平成 28 年度 霧島市通学路合同点検対策箇所図 三体小学校

【対策検討メンバー】

教育委員会 学校関係者 道路管理者 警察署

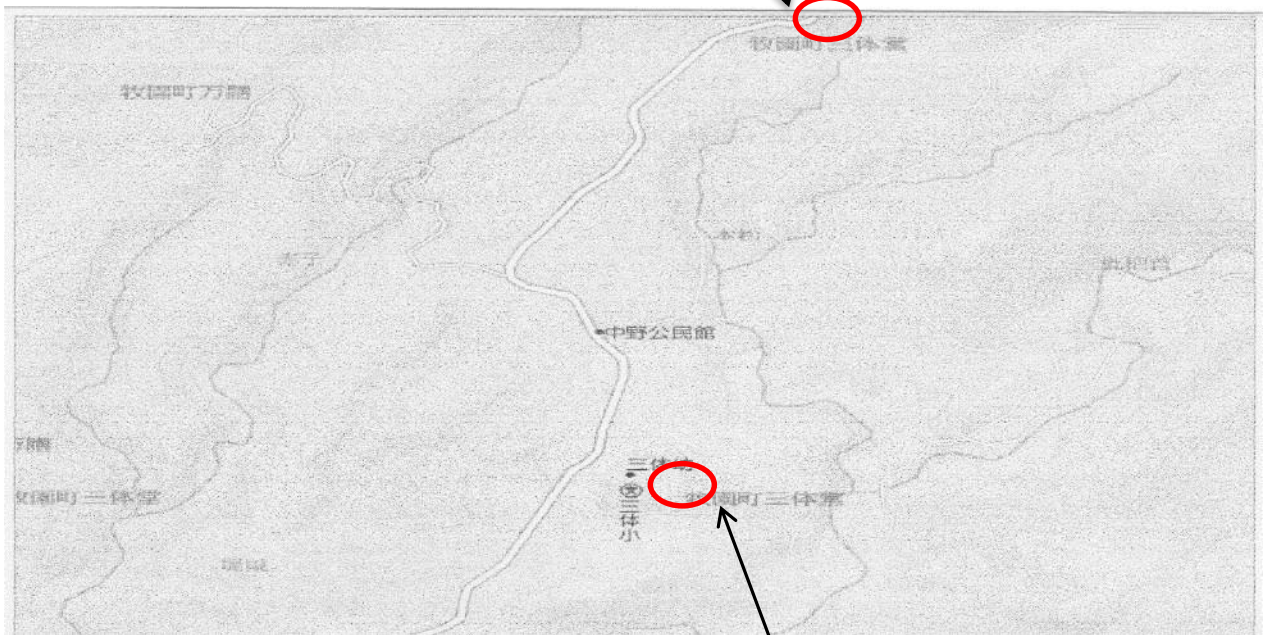
具体的な場所①	内之野交差点	
具体的な要望	見通しが悪く高速車が多いので、児童生徒の横断が危険であるので、信号を設置してほしい。	
<p><要望への対応策> 特定の人のための横断歩道等の設置はむずかしい。すでに「スピード落とせ」の看板を2か所設置している。ミラーも大きい物に変更した。草払い（かずら）も年4回ほど行っている。路面に「交差点あり」（マーク）の表示を行うことで注意喚起ができるので検討する。</p>

具体的な場所②	校庭南側裏門	
具体的な要望	左右の見通しが悪いので、カーブミラーを設置してほしい。	
<p><要望への対応策> 車の見通しが可能となった地点から40m あるので停止可能である。歩行者の左右確認が基本である。路面に「スピード落とせ」の表示を検討する。</p>
